Samråd om detaljplan för Industrin 9:7, Ny räddningstjänst, verksamhetsområde

YTTRANDEN OCH KOMMENTARER

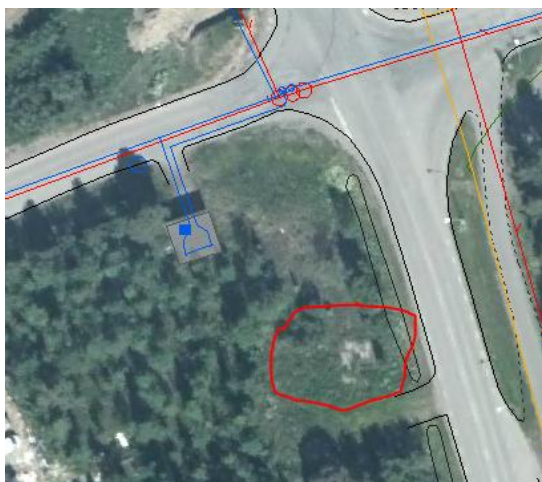
Kalkylen från förstudien gjord av TVAB innehåller inte: återvandsplan efter bostäderna på Industrivägen, den nya vägen mellan Forvägen och Lastvägen, korsningarna på Malmvägen och Lastvägen samt gång- och cykelvägar. Kalkylen innehåller endast utryckningsvägen mellan Österleden och Malmvägen utan korsningar. Övrig väg i kalkylen är återställning efter ledningsdragning av VA. Anslutningsavgifterna som angavs i förstudien var beräknad på den tidigare VA-taxan som inte längre gäller.

En VA-projektering av området behövs för att utreda vilket av alternativen som är möjligt, ev kan en kombination av de två förslagen fungera. Observera att endast spillvatten och vattenledningar är med i kalkylen. Den kommunala dagvattenlösningen inklusive föreslagna dagvattendammar är inte utredd under förstudien utan behöver utredas i projekteringskedet. I planområdet ligger en gjuten branddamm som saknar skyddsbestämmelser i korsningen mellan Lastvägen och Österleden, se bild nedan inringad med rött. Dammen ligger nedanför kuren som syns på bild. Ledningarna till kuren är proppade. Fyllning av branddamm sker manuellt via tankbil. Branddammen behöver skyddas med ett E-område.

Planbeskrivningen kompletteras och tydliggörs. Kommunen äger oljeavskiljaren. Skyddsrummets storlek preciseras i bygglovhandlingarna. Malmvägen är statligt ägt i nuläget. Befintlig branddammen skyddas i plankartan. Anslutning till Malmvägen är nödvändig för att få låga insatstider i nya centrum. Tekniska frågor om befintliga ledningar hanteras i projekteringskedet. I övrigt justeras plankartan enligt TVAB:s synpunkter.

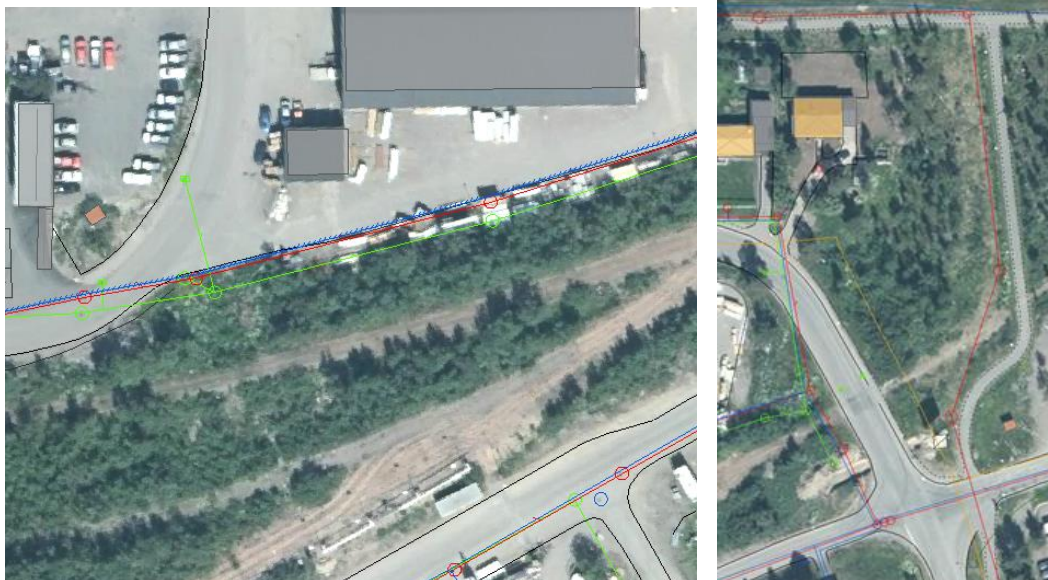
Det går kommunala VA-servisledningar över planerat J₃-område i sydvästra hörnet till en fastighet, se bild nedan. Ledningarna behöver skyddas med ett U-område. Planerad anslutningsväg mellan Forvägen och Lastvägen kommer att korsa kommunala huvudledningar, se bild nedan. Ledningarna får inte komma till skada under anläggandet av den nya vägen. Utsättning av ledningarna krävs innan markarbetena påbörjas. För att skydda ledningarna kan man även anlägga markisolering mellan ledningarna och vägen.
